CNT-371-03/2019

Warszawa, dn. 04 września 2019 r.

**„Budowa Multidyscyplinarnego Centrum Badawczego
Uniwersytetu Kardynała Stefana Wyszyńskiego w Warszawie
przy ul. Marii Konopnickiej w Dziekanowie Leśnym
wraz z instalacją i kotłownią gazową
oraz wykonaniem przewidzianych dokumentacją projektową przyłążeń”
numer postępowania: CNT-371-03/2019
identyfikator postępowania: 7a93b96b-b57d-4e8b-bdfc-61535fbfcf21**

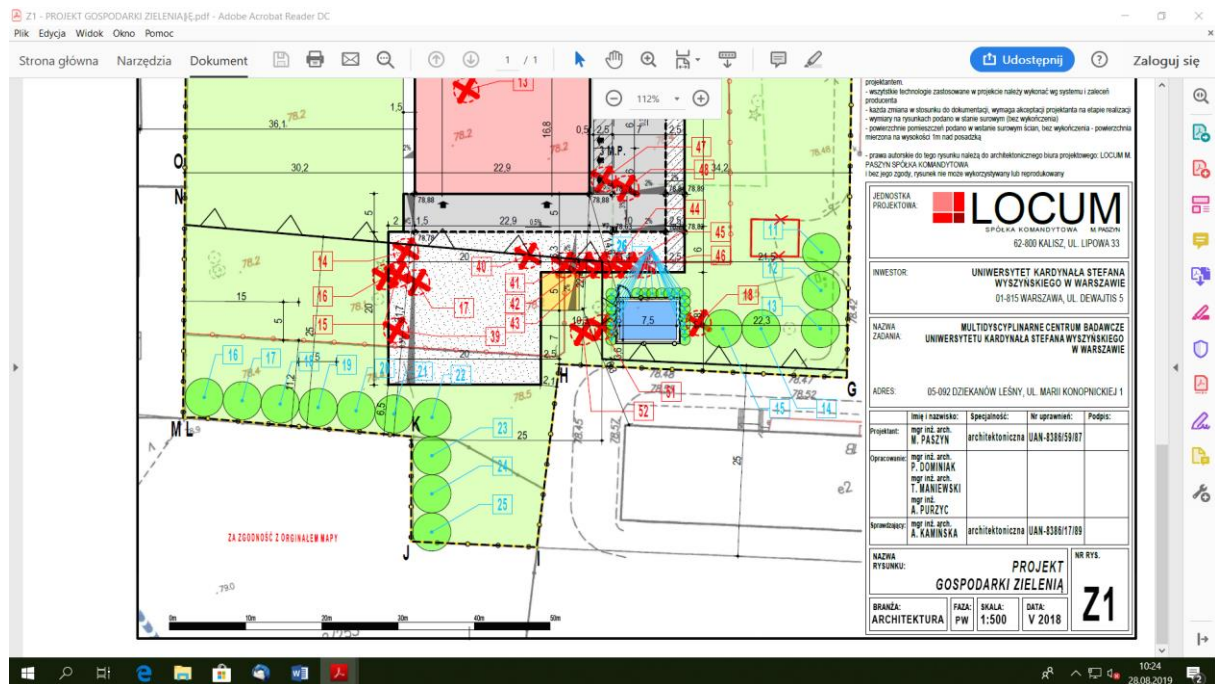
W nawiązaniu do odpowiedzi do pytania nr 294 - na terenie inwestycji część ogrodzenia granicząca z domkami jednorodzinnymi (odcinek AUTSRPONMLK wg PZT) oraz lasem KPN jest w dość dobrym stanie i może wymagać tylko renowacji poprzez np. piaskowanie i pomalowanie. Czy Zamawiający dopuszcza taką renowację i zachowanie tej części ogrodzenia?

Na terenie inwestycji część ogrodzenia (odcinek HIJK na PZT) docelowo ma wchodzić w teren otuliny Kampinoskiego Parku Narodowego, a obecnie istniejące ogrodzenie omija ten zalesiony fragment terenu UKSW. Czy Zamawiający dopuszcza wybudowanie nowego lub pozostawienie po renowacji starego ogrodzenia w tym samym miejscu co obecnie z ominięciem granicy działki na odcinku IJK wg PZT? Wiąże się to z tym, że teren jest na tyle zarośnięty i nowa trasa ogrodzenia stwarza kolizję z istniejącym drzewostanem z otuliny KPN, którego nie da się ominąć bez wycinki drzew.

Odp.: Należy pozostawić istniejące obecnie na odcinku AUTSRPONMLK ogrodzenie. Pozostawienie niniejszego (obecnego) ogrodzenia wymaga przeprowadzenia jego renowacji, wyznaczenia i oznaczenia rzeczywistej granicy działki.

Odp.: Zamawiający informuje, że linię granicy działki (tj. odcinek IJK) – patrz schemat poniżej, należy oznaczyć poprzez wbetonowanie słupków stalowych o kształcie i wymiarach jak w projekcie ogrodzenia (rozstaw słupków co ok. 3-4 m., tak aby uniknąć kolizji z drzewami), jednocześnie pozostawiając istniejące na tym odcinku obecnie ogrodzenie. Pozostawienie niniejszego (obecnego) ogrodzenia wymaga przeprowadzenia jego renowacji, a wbetonowanie słupków j.w. musi zostać poprzedzone wyznaczeniem rzeczywistej granicy działki na niniejszym odcinku.
